## 改善箇所説明図

### 基準不適合発生箇所

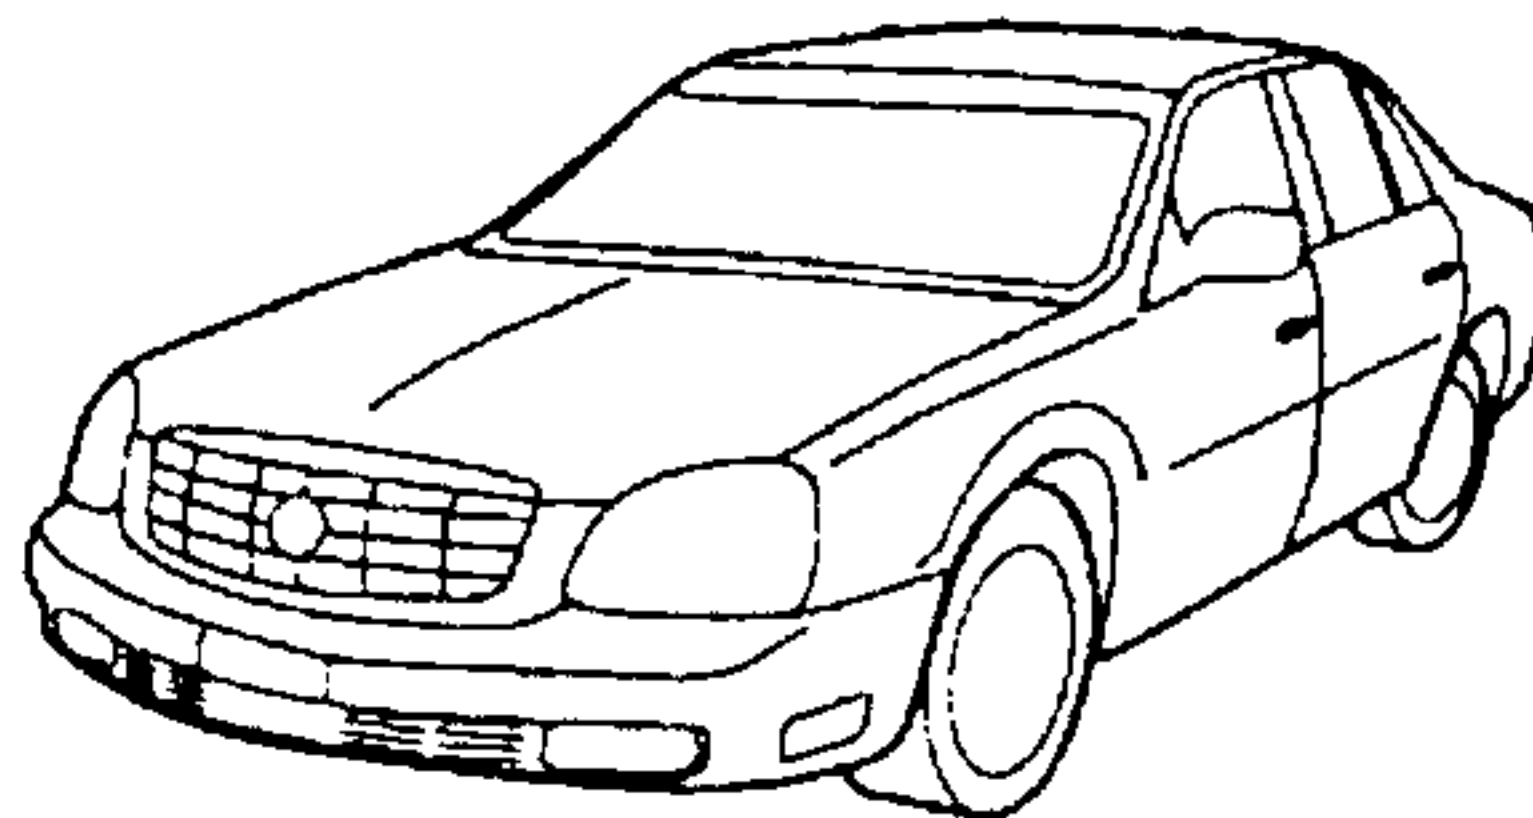
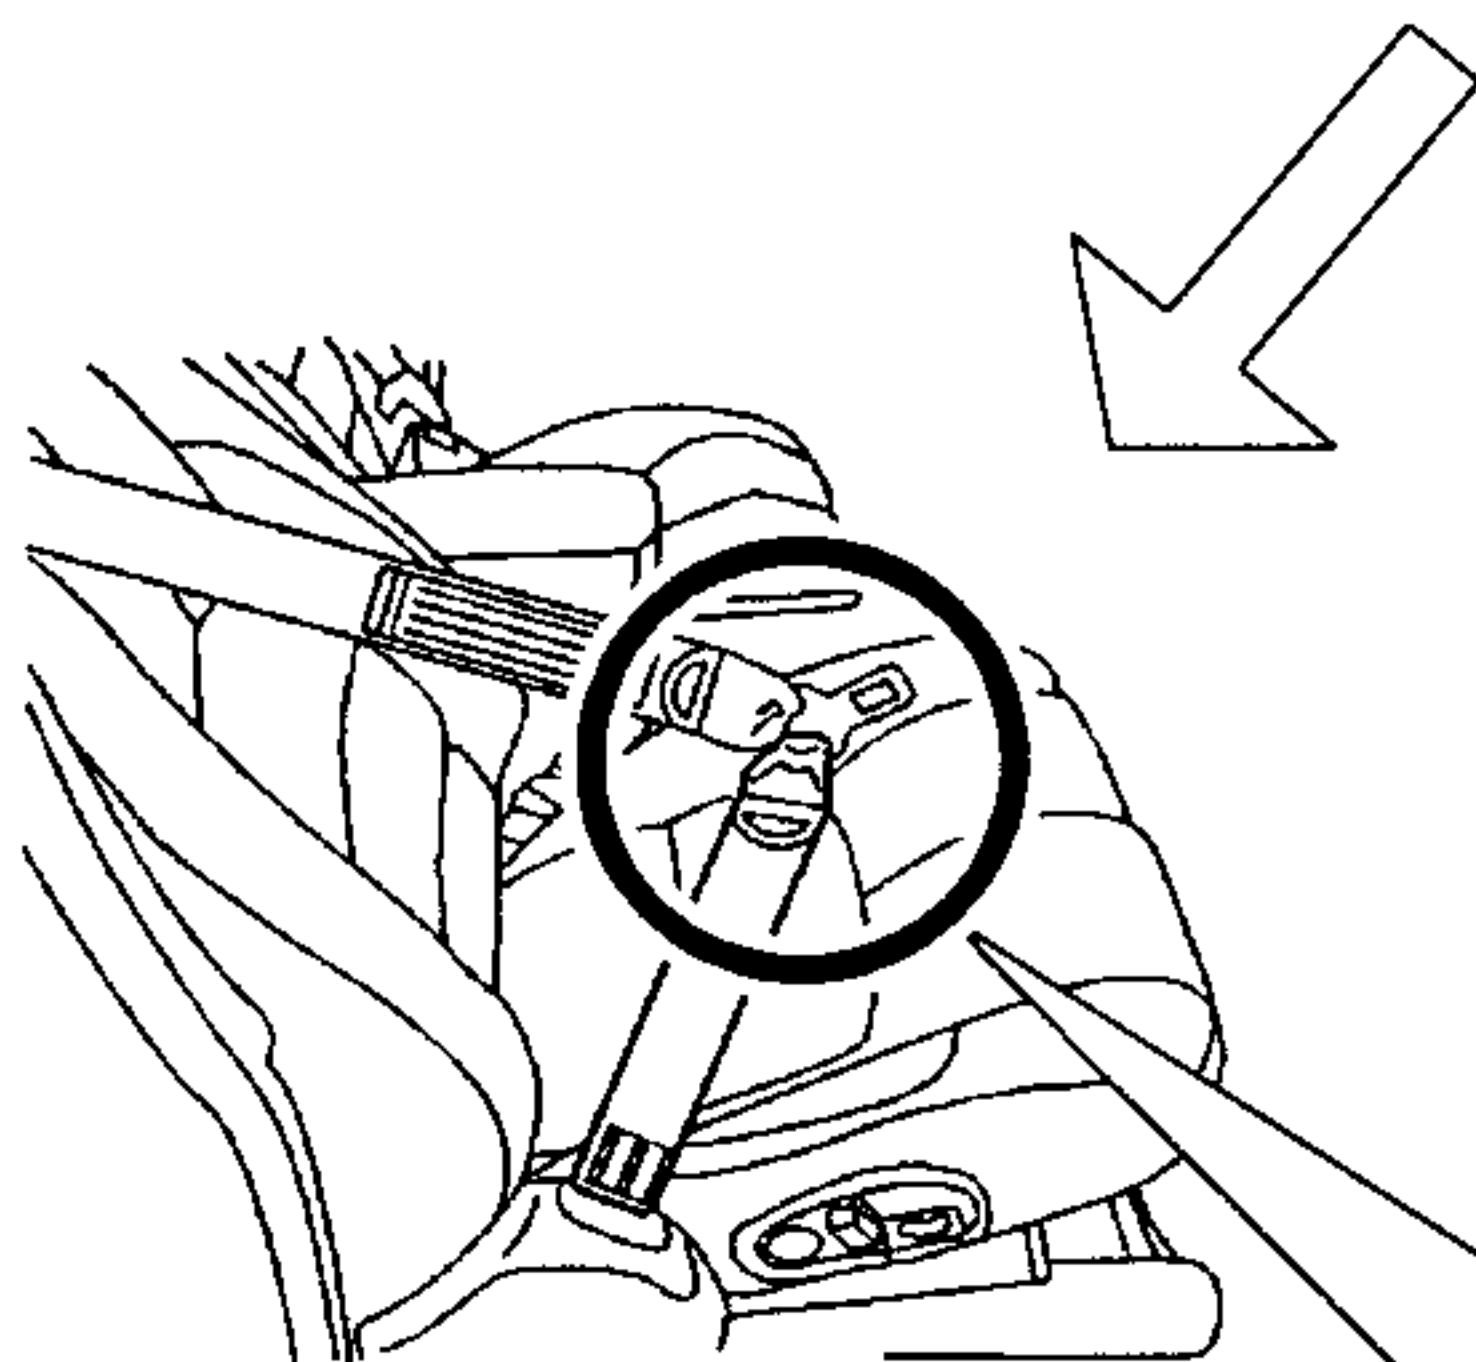
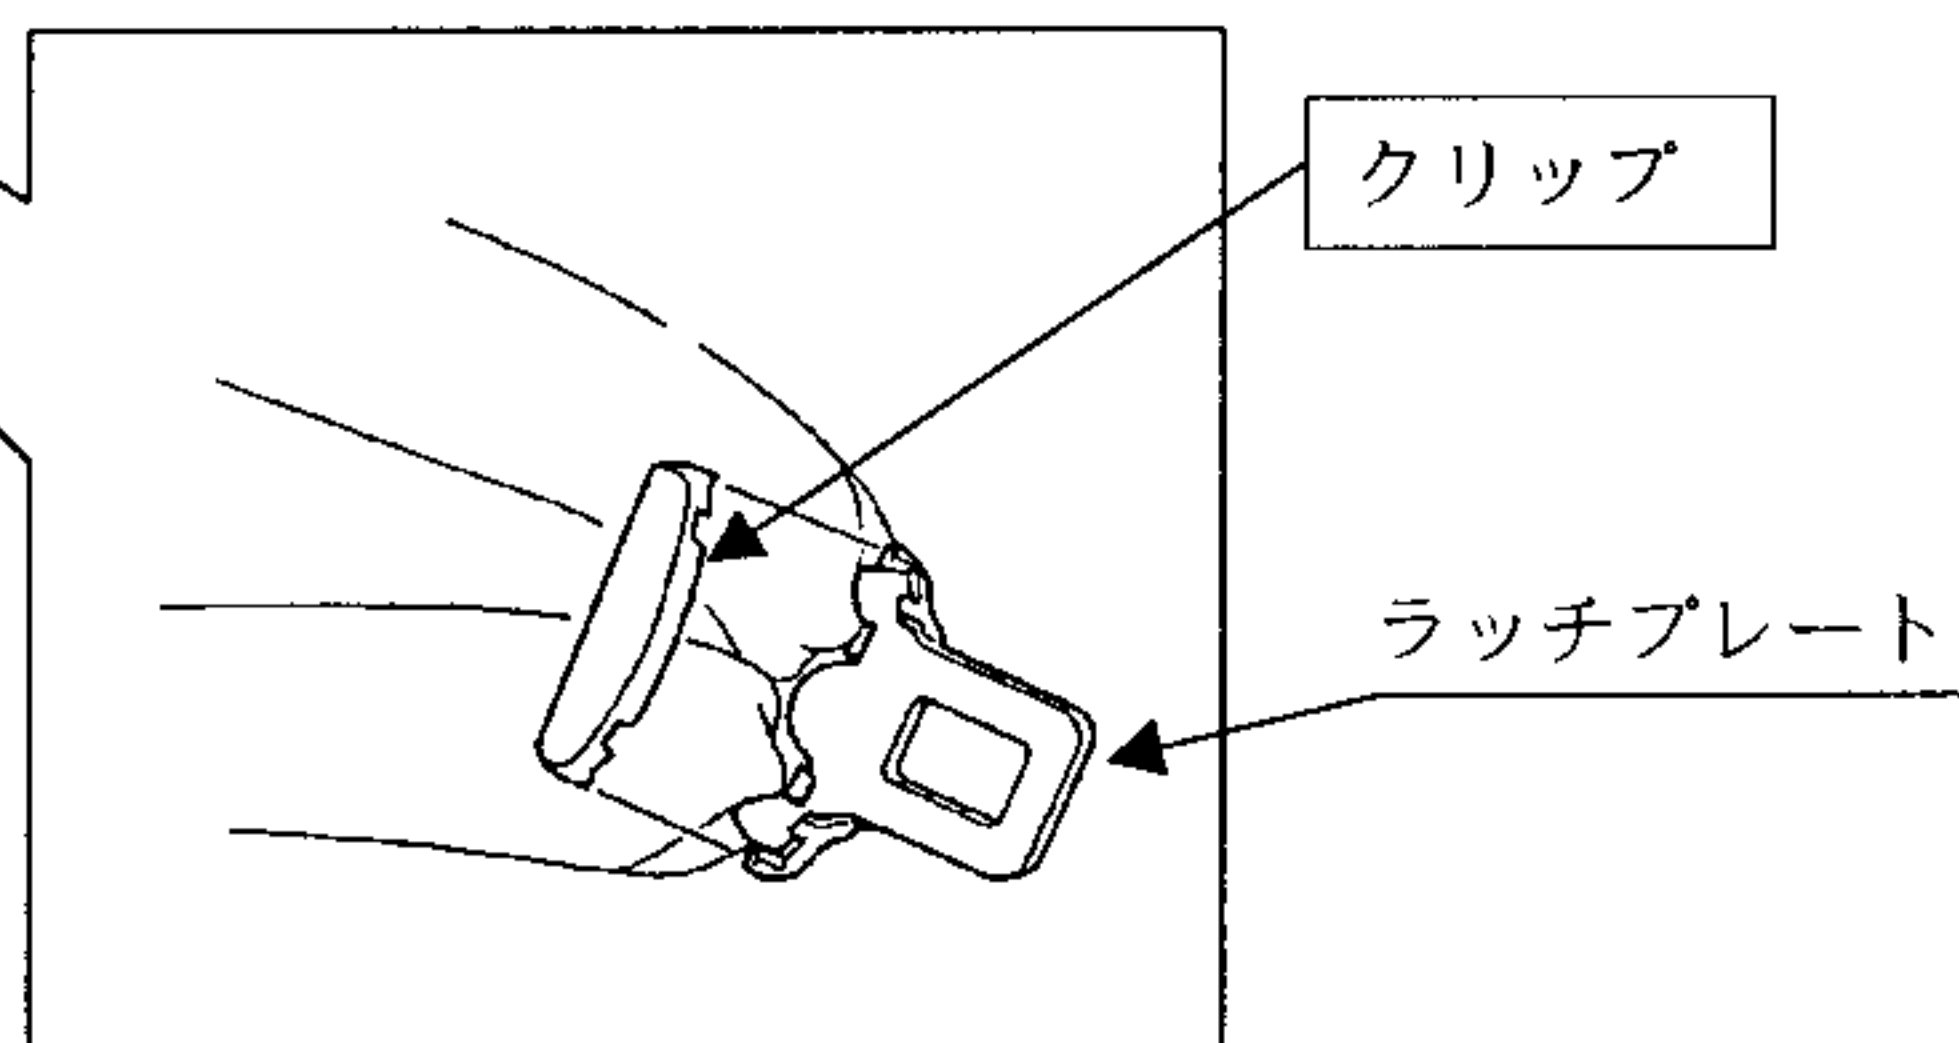
運転者席及び助手席のシートベルトにおいて、ラッチプレートの製造不良により、バックルを解除するために、大きな力を必要とすることがあり、解除に時間のかかるおそれがある。

全車両点検し、製造不良のものについてはラッチプレートの形状を修正するとともに、ラッチプレートを正しい向きに装着できるようにクリップを全ての車両に取り付ける。
